**AVIS RELATIF À LA PROTECTION
CONTRE LES EVENTUELS EFFETS NOCIFS ET NUISANCES
PROVOQUÉS PAR LES RAYONNEMENTS NON IONISANTS
GÉNÉRÉS PAR DES ANTENNES ÉMETTRICES STATIONNAIRES**

Commune : MORLANWELZ - Exploitant : CITYMESH

Référence exploitant : HT04076_A

Rapport n° 1172/ 2025

Figure 1 : Vue en plan des lieux de séjour et des points de contrôle

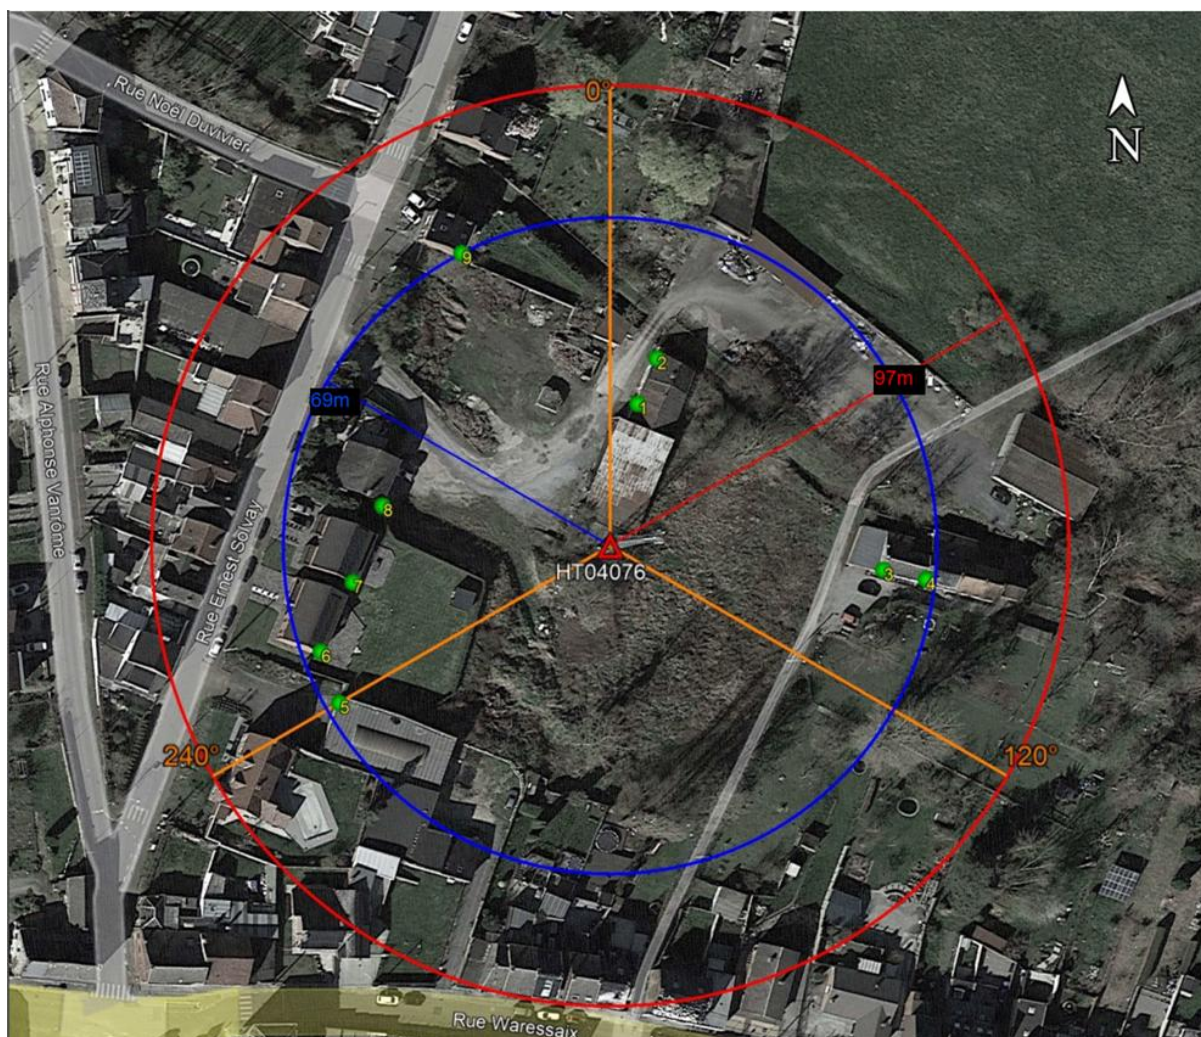
Les fréquences d'émission, la puissance rayonnée par chacune des antennes et leur gain permettent de déterminer le rayon de la zone à analyser. Tout dépassement de la limite par installation est exclu en dehors de cette zone. Le tableau 2 reprend les 35 LS² pour lesquels l'indice d'exposition est le plus élevé. Les différentes colonnes indiquent :

- le numéro du point de contrôle repris sur un des plans de la figure 1;
- le numéro du LS dans lequel se trouve le point de contrôle de la 1^{ère} colonne ;
- l'atténuation d'obstacle prise en compte pour le calcul de l'indice d'exposition dans le LS ;
- le résultat du calcul de l'indice d'exposition.

N° point de contrôle	LS	Atténuation (dB)	Indice d'exposition relatif à la limite par installation IE_i
6	LS6	3,0	0,786
5	LS5	3,0	0,648
7	LS7	3,0	0,549
9	LS9	3,0	0,423
4	LS3	3,0	0,401
8	LS8	3,0	0,171
3	LS3	3,0	0,109
1	LS1	3,0	0,068
2	LS1	3,0	0,063

En ce qui concerne les antennes de l'installation mentionnées dans le tableau 1, la distance maximale à laquelle la limite pourrait être atteinte, à l'extérieur, est égale à 96,3 m. S'il n'y a pas de LS à une distance inférieure, les antennes respectent forcément la limite d'immission.

Dans le cas des LS situés à l'intérieur des bâtiments, une atténuation d'obstacle est prise en compte et il en résulte que la distance maximale à laquelle la limite pourrait être atteinte se réduit à 68,1 m.

Figure 2 : Vue en plan des installations d'antennes dans un rayon de 300 mètres autour de l'installation faisant l'objet de la demande d'avis

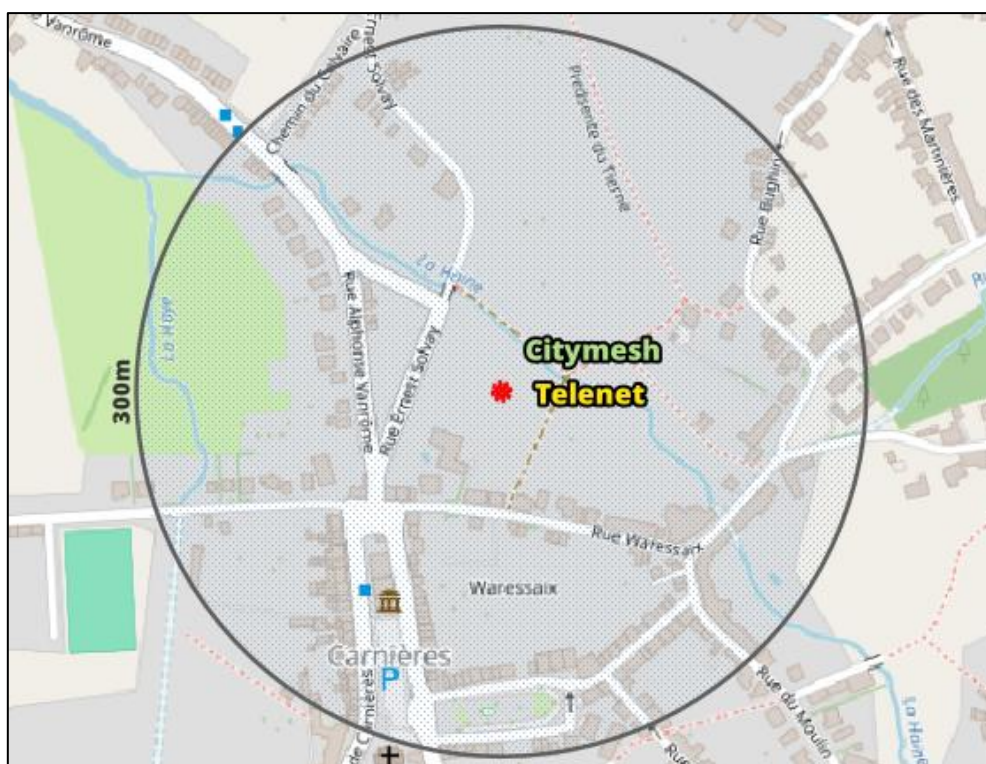
Le plan en projection verticale de la figure 2 indique la localisation des installations d'antennes émettrices stationnaires visées par le décret et situées dans un rayon de 300 mètres autour de l'installation référencée dans le paragraphe 2 et localisée au centre du cercle. Les données de localisation de ces antennes et les avis correspondant sont accessibles via le cadastre en ligne des antennes émettrices stationnaires⁸. Les installations prises en compte dans l'évaluation du respect de la limite cumulative sont les installations d'antennes émettrices déclarées en service par l'exploitant à la date du présent avis, à l'exception de l'installation référencée dans le paragraphe 2 et éventuellement d'autres installations ayant fait l'objet d'une demande d'avis à la même date et qui sont situées à l'intérieur de la zone de 300 mètres de rayon.

- c) dans tous les autres cas, il a été vérifié que la limite cumulative définie à l'article 4, §2 du décret n'est pas dépassée dans les lieux de séjour sur base du nombre d'installations localisées dans la zone d'évaluation de 300 mètres de rayon représentée dans la figure 2, de leur localisation ainsi que des données inscrites dans la figure 1 et au paragraphe 4 du présent avis et dans les avis attestant le respect de la limite par installation ou de la limite abrogée de 3 V/m relatifs aux autres installations reprises dans la figure 2.

Compte tenu des considérations ci-dessus, il apparaît que l'intensité du rayonnement électromagnétique généré, dans les lieux de séjour situés dans un rayon de 300 mètres autour de l'installation référencée dans le paragraphe 2, par l'ensemble des antennes émettrices stationnaires de l'ensemble des exploitants du même site d'antennes émettrices stationnaires respecte la limite fixée à l'article 4, § 2 du décret.
